レガシィのリコールについて

平成20年9月18日

平成20年9月18日、富士重工業株式会社より、国土交通省にレガシィのリコールを届け出いたしました。

改善箇所説明図

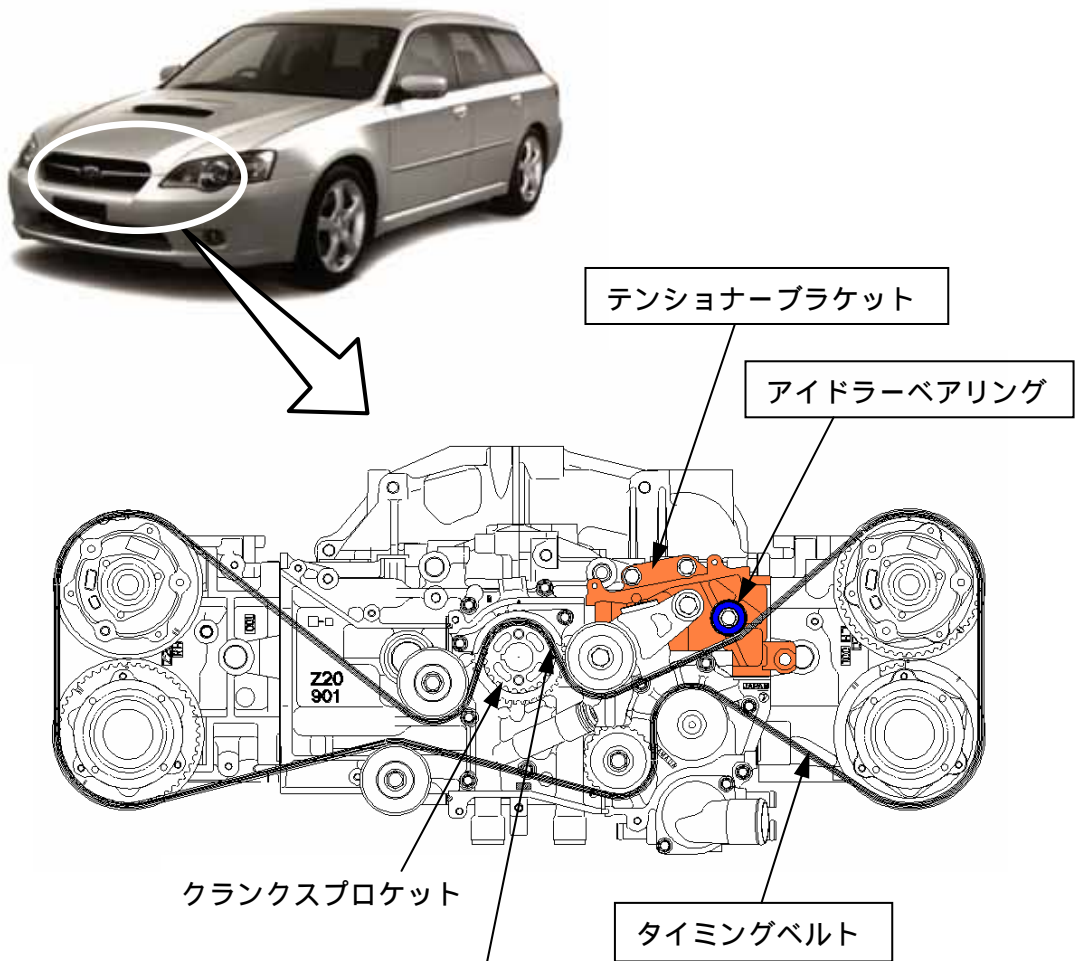
基準不適合発生箇所

ターボ付きの手动5速ミッション車において、エンジンのタイミングベルトの張力調整装置(テンショナー)の取付部の剛性が低いため、当該ベルトの振動が大きくなる場合がある。そのため、ベルトとクランクプロケットの噛み合いが不均一になり、ベルトが損傷し、そのまま使用を続けるとエンジンが停止して再始動できなくなるおそれがある。

改善内容

全車両、タイミングベルトを新品に交換するとともに、テンショナーブラケットとアイドラーベアリングを対策品と交換する。

識別

タイミングベルトカバー上部に白ペイントを塗布する。
